**Accord de 1958 – Examen de projets d'amendements
à des Règlements existants proposés par le GRE**

Proposition de complément 9 à la série 04 d'amendements au Règlement n° 48 (Installation des dispositifs d'éclairage et de signalisation lumineuse)

Communication du Groupe de travail de l'éclairage et de la signalisation lumineuse*

Zones d'observation de la surface apparente des feux de manœuvre

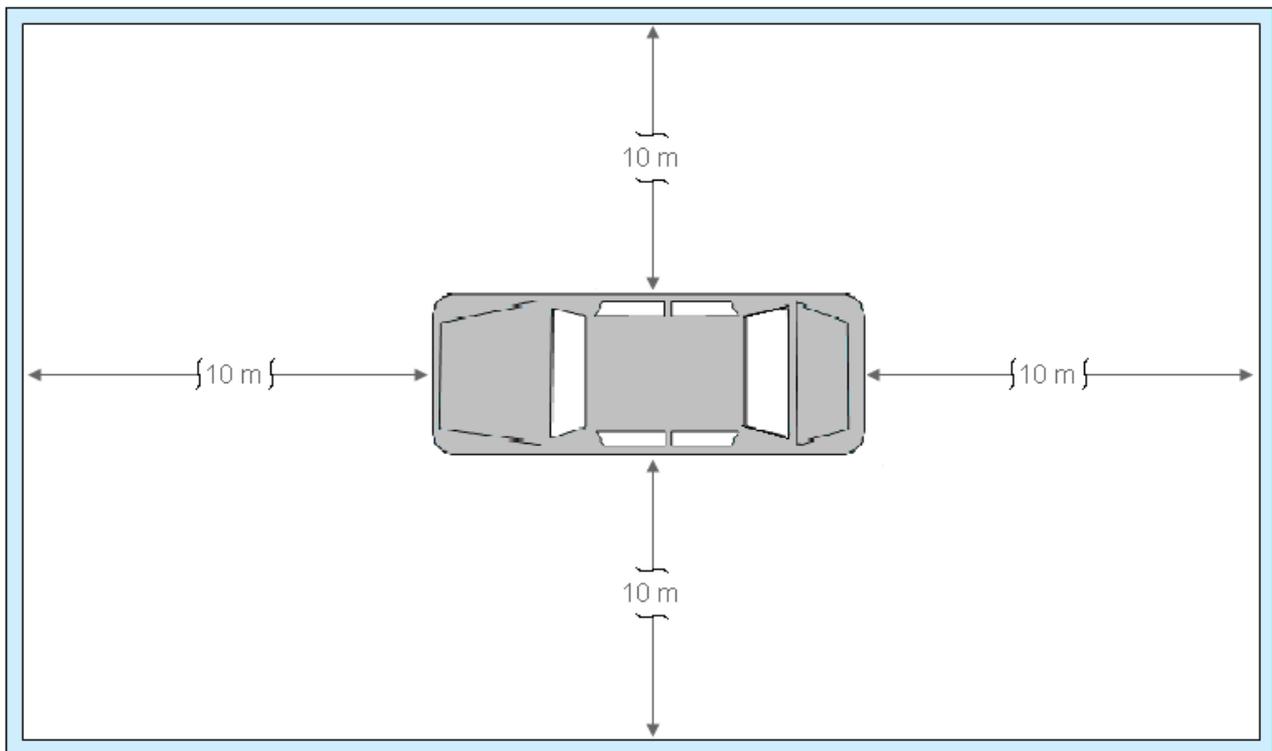
Ajouter une nouvelle annexe 13, comme suit:

Le schéma représente la zone de vision depuis un côté; les autres zones correspondent à la vision depuis l'avant, depuis l'arrière et depuis l'autre côté du véhicule.

- 6.26.8 Témoin
Pas de prescriptions particulières.
- 6.26.9 Autres prescriptions
- 6.26.9.1 Le service technique doit effectuer, à la satisfaction de l'autorité responsable de l'homologation de type, un essai visuel pour vérifier que la surface apparente de ces feux n'est pas directement visible pour l'œil d'un observateur se déplaçant dans une zone délimitée par un plan transversal situé à 10 m en avant du véhicule, un plan transversal situé à 10 m en arrière du véhicule, et deux plans longitudinaux situés à 10 m de chaque côté du véhicule, ces quatre plans s'étendant de 1 à 3 m au-dessus du sol parallèlement à celui-ci conformément au schéma de l'annexe 13.
